**SOLICITATION AMENDMENT
MODIFICATION DE L'INVITATION**

Title - Sujet Système D'Extinction D'Incendie Système D'Extinction D'Incendie et D'Alarme Incendie	
Solicitation No. - N° de l'invitation EP076-201304/A	Amendment No. - N° modif. 008
Client Reference No. - N° de référence du client 20201304	Date 2021-03-30
GETS Reference No. - N° de référence de SEAG PW-\$\$\$FG-374-79676	
File No. - N° de dossier fg374.EP076-201304	CCC No./N° CCC - FMS No./N° VME
Solicitation Closes - L'invitation prend fin at - à 02:00 PM Eastern Daylight Saving Time EDT on - le 2021-04-13 Heure Avancée de l'Est HAE	
F.O.B. - F.A.B.	
Plant-Usine: <input type="checkbox"/> Destination: <input checked="" type="checkbox"/> Other-Autre: <input type="checkbox"/>	
Address Enquiries to: - Adresser toutes questions à: Vani-Machado, Alba	Buyer Id - Id de l'acheteur fg374
Telephone No. - N° de téléphone (873) 355-4048 ()	FAX No. - N° de FAX () -
Destination - of Goods, Services, and Construction: Destination - des biens, services et construction:

Addenda 3

Hangar T-58 Remplacement du système d'extinction d'incendie Questions
Solicitation – EP076.201304

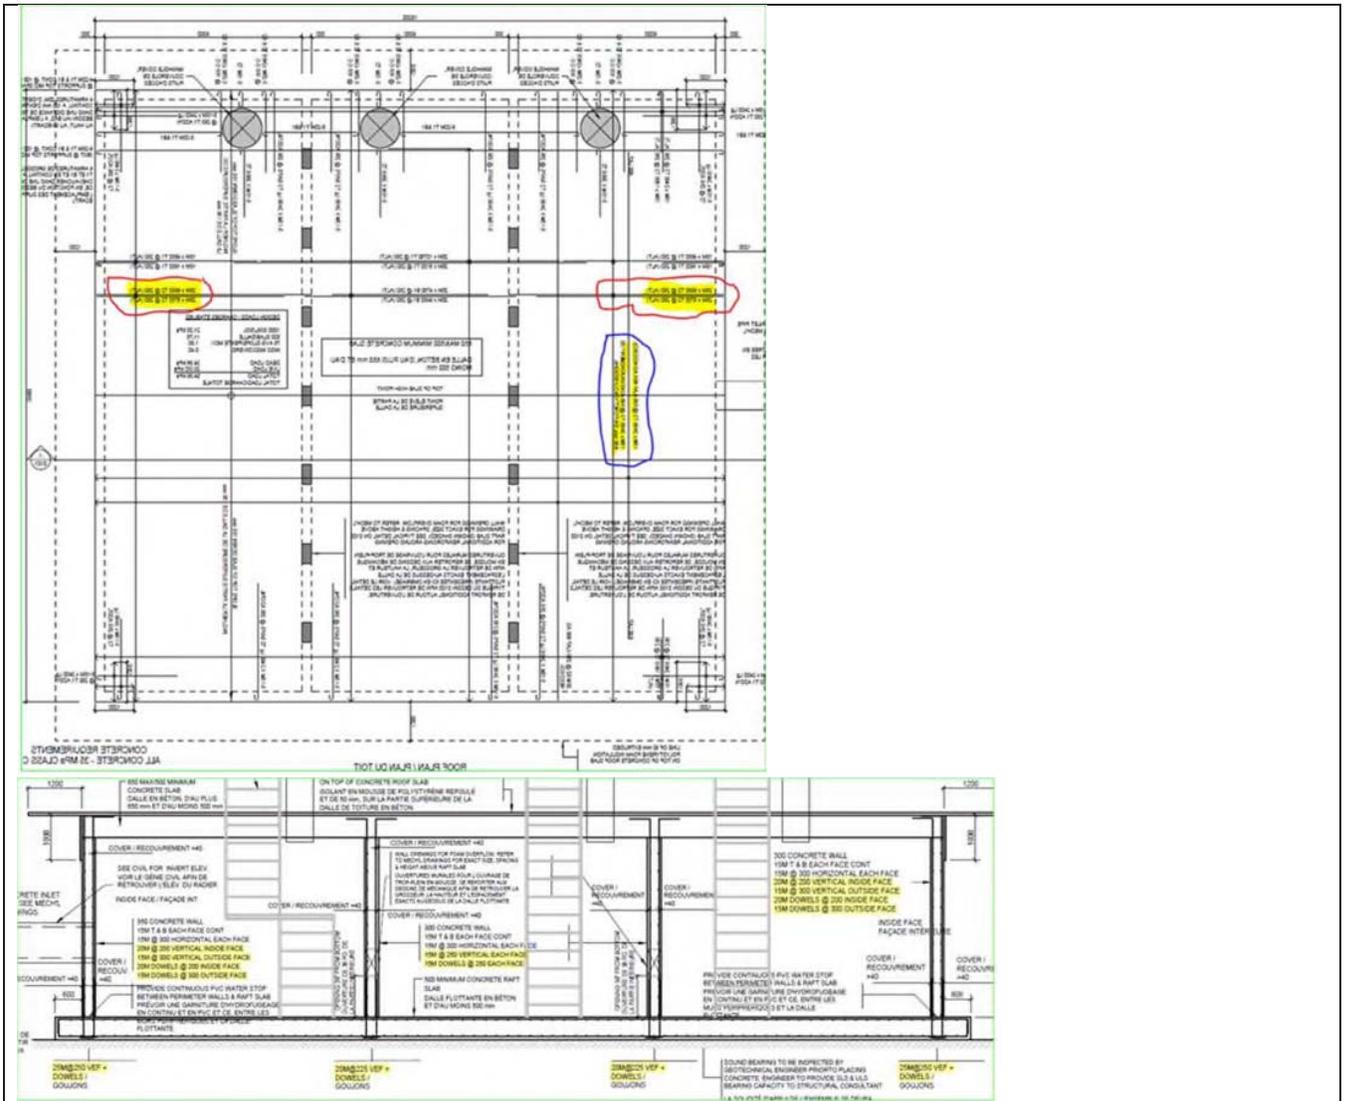
<p>Q29 Le renfort dans le plan montre souvent pour alterner les barres d'armature. Par exemple, 25M x 6550 T2 @ 250 (alt) & 25M x 5700 T2 @ 250 (alt) Cela signifie-t-il que 25M x 6550 T2 @ 250 doivent être espacés tous les 250mm et 25M x 5700 T2 @ 250 doivent alterner entre eux? Par conséquent, la distance nette entre les deux longueurs de barres différentes sera de 125mm?</p>	<p>R29 Les barres doivent alterner la longueur à 250 o/c, espacement effectif de 250 o/c. Sera modifié dans l'addenda.</p>
<p>Q30 Dans le dessin S102, section A-A/S101 – SECTION CROISÉE, le renforcement du mur est représenté sur le côté de chaque mur. Aussi le bas de chaque mur est montré renfort vertical qui est différent du renfort vertical montré sur le côté des murs. Voir la section « A-A » ci-dessous. Pouvez-vous préciser quel renforcement vertical doit être utilisé?</p>	<p>R30 Nous avons révisé notre renforcement mural dans la section A-A/S102, reportez-vous aux zones nuageuses sur S102 dans l'addenda pour plus de détails.</p>

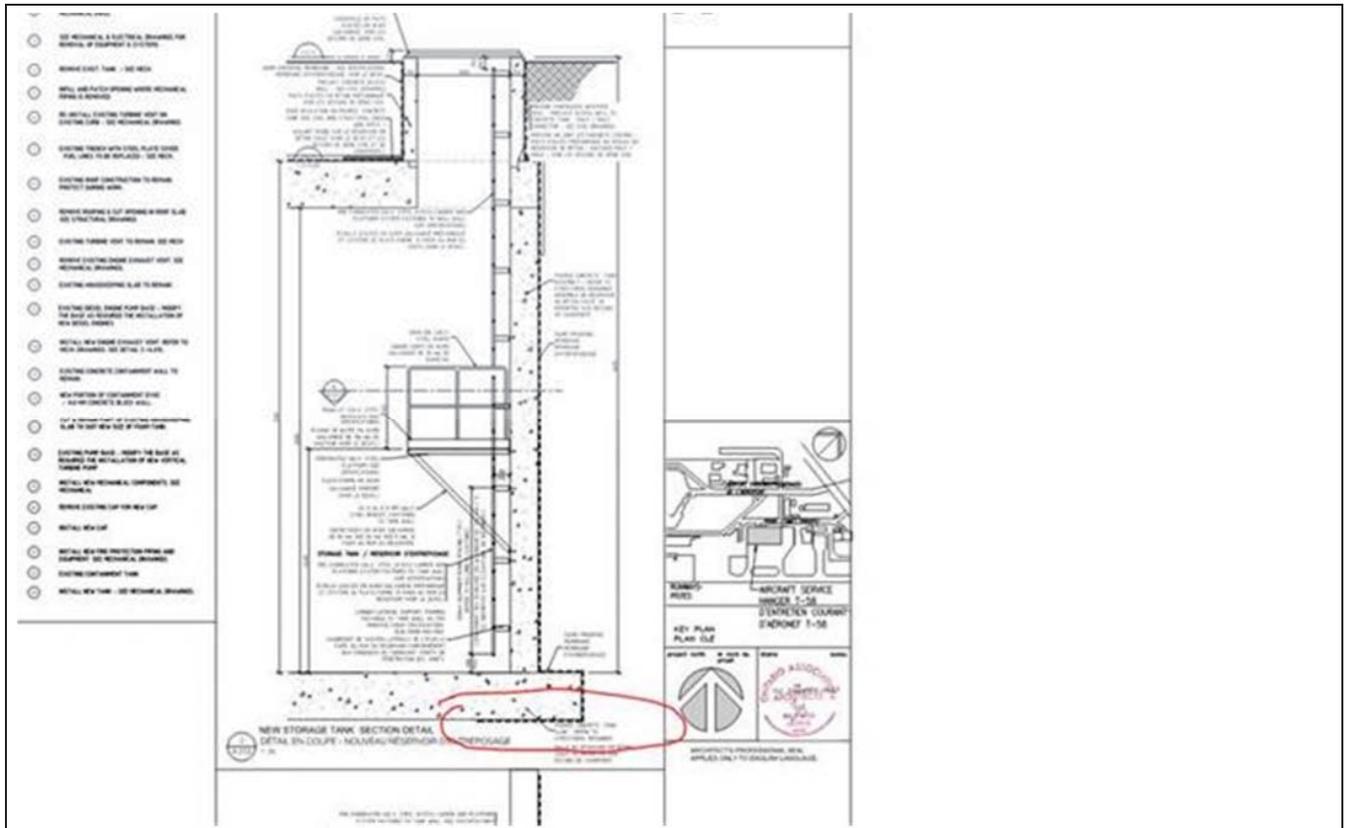
Q32
 Le détail 7/A.12 montre une membrane anti-humidité s'étendant sous la semelle du réservoir. Veuillez confirmer si la membrane anti-humidité doit faire le tour de tout le réservoir (y compris les murs, au-dessus de la dalle et sous la semelle du réservoir)?

R32
 La membrane anti-humidité doit s'arrêter au bas de la semelle. Une partie de la membrane anti-humidité sous la semelle sera supprimée dans l'addenda.
